リコール届出一覧表

リコール届出日：令和3年10月26日

| リコール届出番号 | 外-3306 | リコール開始日 | 令和3年10月27日 |
| 届出者の氏名又は名称 | ジャガー・ランドローバー・ジャパン株式会社 問い合わせ先：ジャガーお客様相談室 0120-922-772 | | |

改善箇所説明図

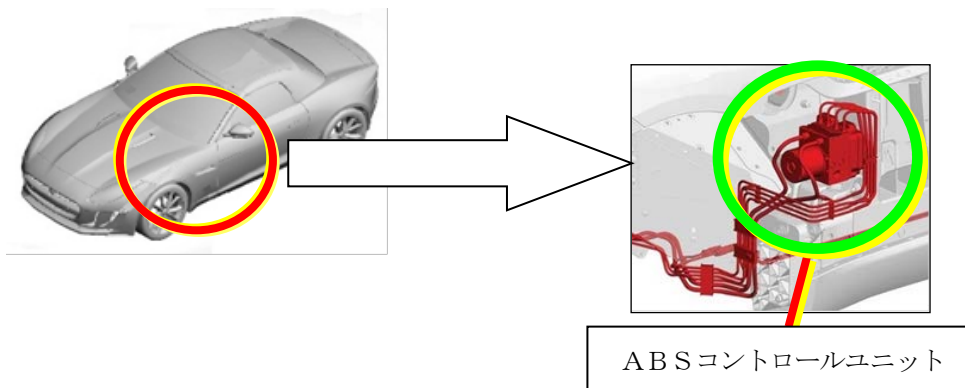
基準不適合発生箇所

ABSコントロールユニットのプログラムが不適切なため、警告灯の点灯と共に、ABSの機能が作動しなくなり、車両の制動距離が長くなるおそれがある。

改善の内容

全車両、ABSコントロールユニットのプログラムを対策プログラムに書き換える。
識別：運転席ドアのボディ側下部、ドアヒンジボルトに銀ペイントを塗布する。
